# 島根原子力発電所 2号炉

## 審査会合における指摘事項に対する回答

2023年11月2日  
中国電力株式会社

アクセスホールカバー概略図

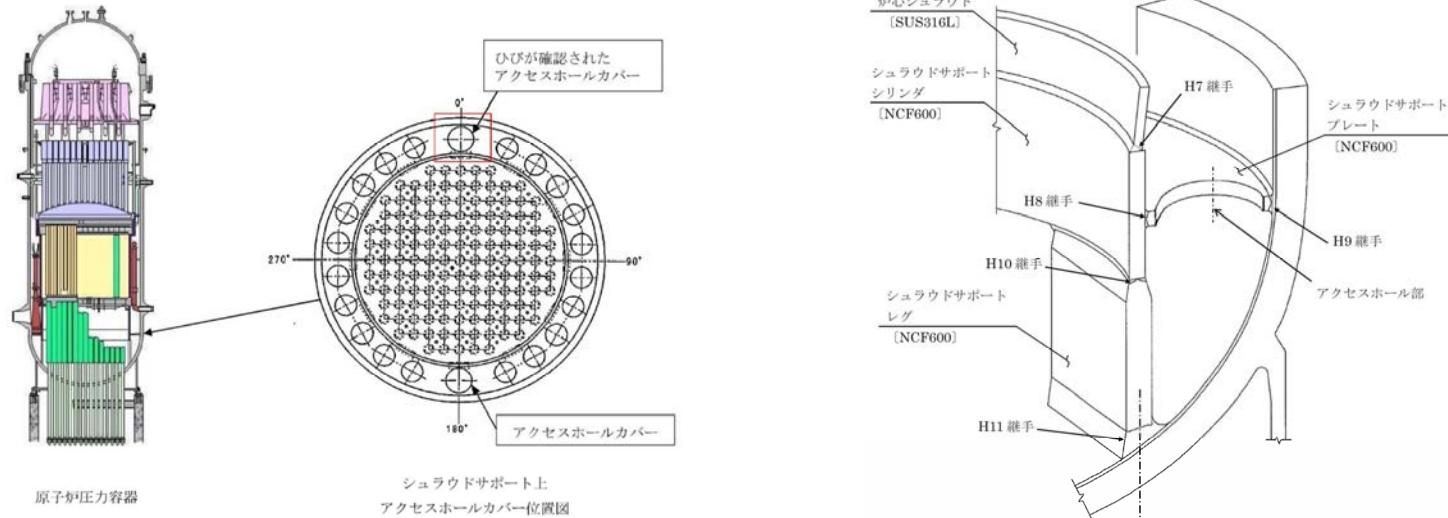
No.	審査会合日	事象分類	指摘事項	回答頁
1	2023年5月11日 (第30回審査会合)	共通事項	最新知見の収集期間について、補足説明資料の記載を適正化とともに、評価書にも明記すること。	P2
2	2023年5月11日 (第30回審査会合)	共通事項	経年劣化関連の知見数について、評価書に明記すること。	P2
3	2023年5月11日 (第30回審査会合)	共通事項	アクセスホールカバー取替箇所の粒界型応力腐食割れについて、日常劣化管理事象としない理由を説明すること。また、「実用発電用原子炉及びその附属施設における破壊を引き起こす亀裂その他の欠陥の解釈」に基づき次回定検で点検する、また、次回点検以降においても適切な時期に点検することについて、長期施設管理方針としない理由を説明すること。	P4、5
4	2023年5月11日 (第30回審査会合)	絶縁特性低下	難燃FN（フロンレックスケーブル）について、当該ケーブルの用途と敷設した理由について説明すること。	P7
5	2023年5月11日 (第30回審査会合)	6事象以外の劣化事象	モジュール型核計装用電気ペネトレーションに対する熱放射線同時劣化試験の試験条件の設定方法（等加速度法などの具体的な評価方法）を説明すること。	P9
6	2023年5月11日 (第30回審査会合)	6事象以外の劣化事象	モジュール型核計装用電気ペネトレーションの気密性低下事象に対する試験について、Oリング、シール材の双方に対し試験を実施していることを説明すること。	P11
7	2023年5月11日 (第30回審査会合)	共通事項	地震動の見直しによって耐震補強を行った機器かつ経年劣化を考慮し評価を実施した機器について、評価条件、評価結果等を今後の審査の中で詳細に説明すること。	P13、14
8	2023年5月11日 (第30回審査会合)	耐震安全性評価	配管の腐食（流れ加速型腐食）に対する耐震安全性評価における耐震管理厚さの管理について、現状の管理方法を踏まえ、再度、長期施設管理方針としての扱いを検討すること。	P16
9	2023年5月11日 (第30回審査会合)	低サイクル疲労	低サイクル疲労評価における実過渡回数の管理について、現状の管理方法を踏まえ、再度、長期施設管理方針としての扱いを検討すること。	P18

- AHC取付溶接部に発生したひびに対する対策として、ひびの除去後、溶接部を有さないボルト締結式へ取替えを実施したことから、シュラウドサポートのうちAHC（マンホール蓋）および取付ボルトについては、粒界型応力腐食割れの発生の可能性はないと判断し、日常劣化管理事象以外（▲事象）に分類している。なお、ひびを除去したシュラウドサポートプレートについて、「実用発電用原子炉及びその附属施設における破壊を引き起こす亀裂その他の欠陥の解釈」（以下、「亀裂解釈」という。）に従い次回定期事業者検査時にひび除去部の点検を実施することとしている。
- シュラウドサポート（上記以外の部位）の粒界型応力腐食割れに対しては、維持規格に基づき計画的な目視点検を実施していることから、日常劣化管理事象（△事象）に分類している。

- ひびを除去したシラウドサポートプレートについて、亀裂解釈に従い、次回定期事業者検査時にひび除去部の点検を実施することとしているが、以下の理由により、長期施設管理方針としての管理は不要と判断した。
  - シラウドサポートプレートは、AHCを溶接部を有さないボルト締結式に改造したことにより、溶接残留応力が発生しない構造となり、き裂発生の起点となるひびも除去したことから、ひび除去部に対して、想定される劣化モードはないと評価している
  - シラウドサポートプレートのひび除去部に対して実施する点検は、亀裂解釈に基づき「再発に関する知見を蓄積する観点」から実施するものであり、高経年化対策上の管理が必要なものではない

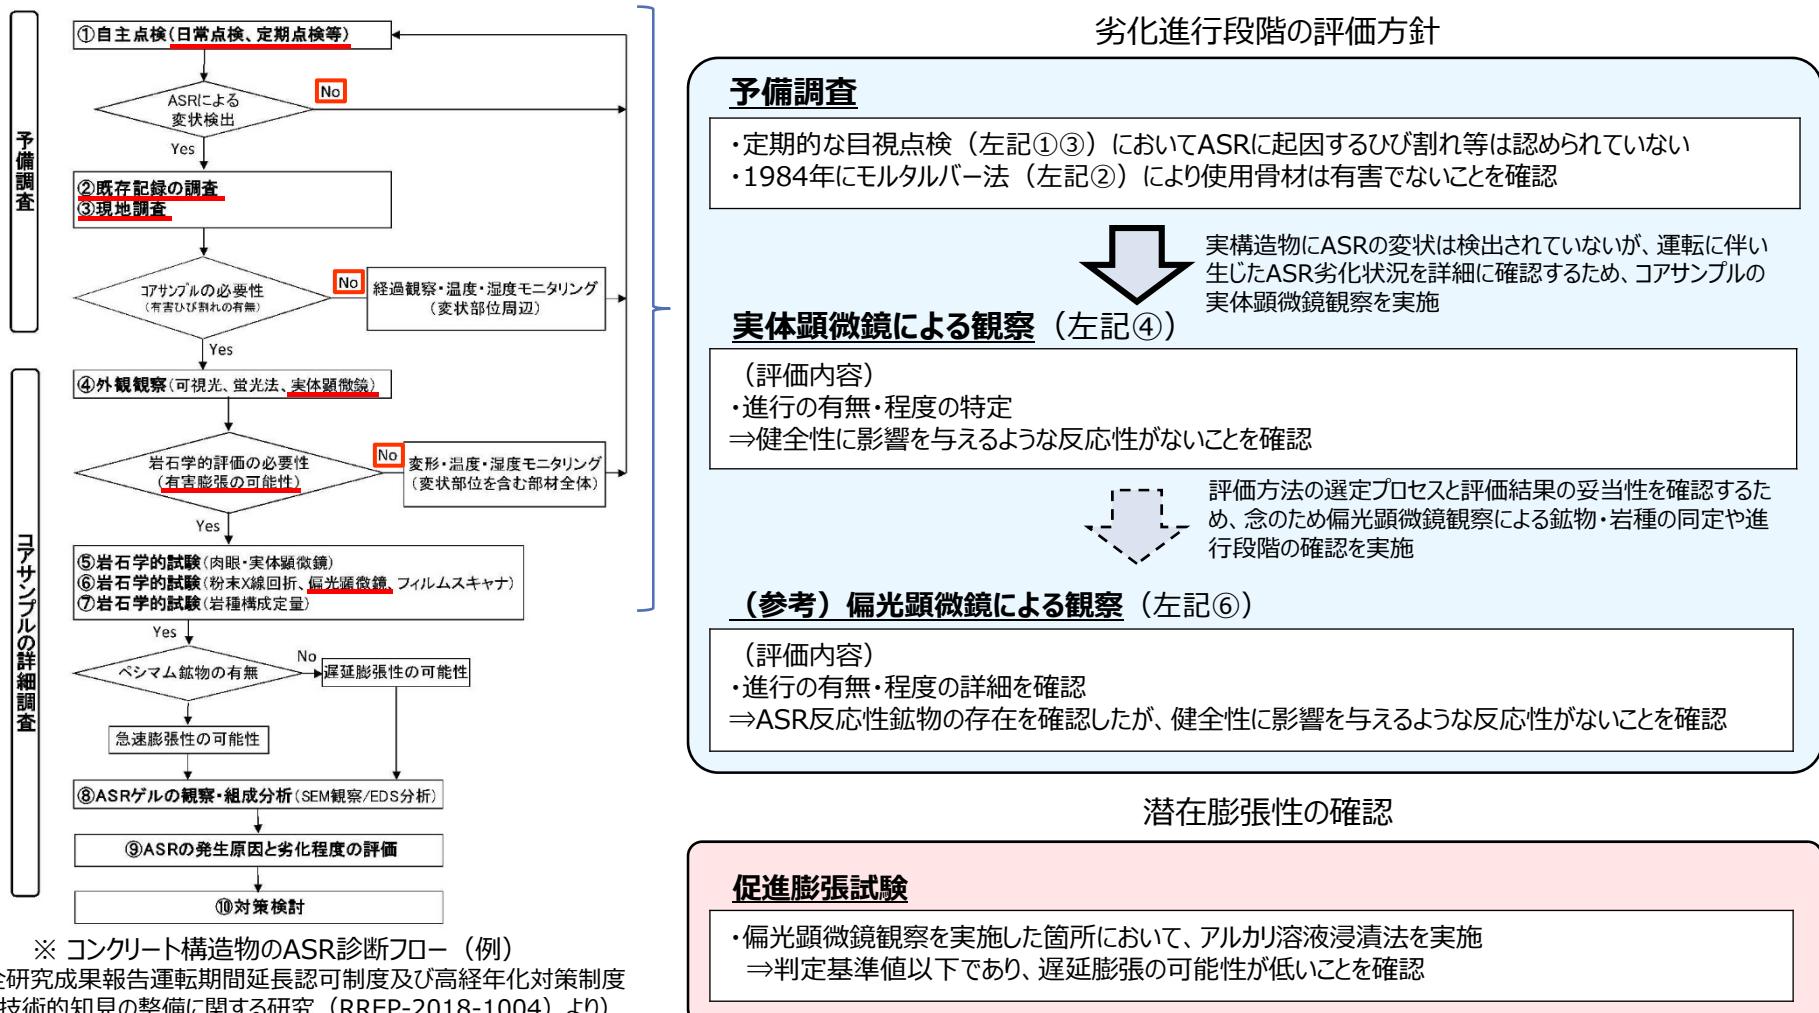
10	2023年5月11日 (第30回審査会合)	中性子照射脆化	（指摘事項No.8、No.9関連：長期施設管理方針としての扱いの再検討）	P20
11	2023年5月11日 (第30回審査会合)	コンクリートおよび鉄骨構造物	1号機取水槽北側壁および制御室建物について、1号運転以降49年経過している土木構造物（1号機取水槽北側壁および制御室建物）のアルカリ骨材反応（急速性および遅延性）についての考えを説明すること。また、新設設備についても、アルカリ骨材反応についての考えを説明すること。	P22~32
12	2023年5月11日 (第30回審査会合)	全般	補足説明資料全般について、先行プラントで説明している内容のうち島根2号でも必要なものは、補足説明資料に反映すること。	P34

- 使用開始から40年が経過した制御室建物、1号機取水槽北側壁および漂流防止装置基礎（荷揚護岸）に対し、以下のコンクリート構造物のASR診断フロー※に基づきASRの評価を実施した。
- その結果、有害な劣化は認められなかつたが、潜在膨張性を確認する促進膨張試験についても実施した。
